リコール届出一覧表

リコール届出日:令和 05 年 10 月 12 日

リコール届出番号	外-3698	リコール開始日	令和 05 年 10 月 12 日
届出者の氏名又は名称	Stellantis ジャパン株式会社 代表取締役社長 打越 晋	製作国 : フランス共和国 製作者名 : Automobiles PEUGEOT 問い合わせ先 : 専用フリーダイヤル TEL:0120-840-240 製作者名 : Automobiles CITROEN 問い合わせ先 : 専用フリーダイヤル TEL:0120-55-4106 製作者名 : DS Automobiles 問い合わせ先 : 専用フリーダイヤル TEL:0120-92-6813 ホームページ : https://www.stellantis.jp	
不具合の部位(部品名)	原動機(エンジンコントロールユニット)		
基準不適合状態にあると認める構造、装置又は性能の状況及びその原因	エンジンコントロールユニットにおいて、ソフトウェアが不適切なため、アドブルー噴射圧異常が検知された場合、アドブルーの噴射を停止するが警告灯が点灯しない。このため、運転者が故障に気づかず、排気ガス規制値を満足しない状態で走行し続けてしまうおそれがある。		
改善措置の内容	全車両、エンジンコントロールユニットのソフトウェアを対策プログラムに書き換える。		
不具合件数	0 件	事故の有無	なし
発見の動機	本国からの情報による。		
自動車使用者及び自動車特定整備事業者に周知させるための措置	<ul style="list-style-type: none"> ・使用者:ダイレクト メール等で通知する。 ・自動車特定整備事業者:日整連発行の機関誌に掲載する。 ・弊社ホームページに掲載する。

改善箇所説明図

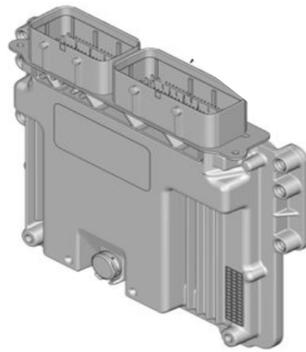
エンジンコントロールユニットにおいて、ソフトウェアが不適切なため、アドブルー噴射圧異常が検知された場合、アドブルーの噴射を停止するが警告灯が点灯しない。このため、運転者が故障に気づかず、排気ガス規制値を満足しない状態で走行し続けてしまうおそれがある。

全車両、エンジンコントロールユニットのソフトウェアを対策プログラムに書き換える。

識別：車台番号打刻の車台番号の最左から5桁目の上部に白色のペイントを塗る。
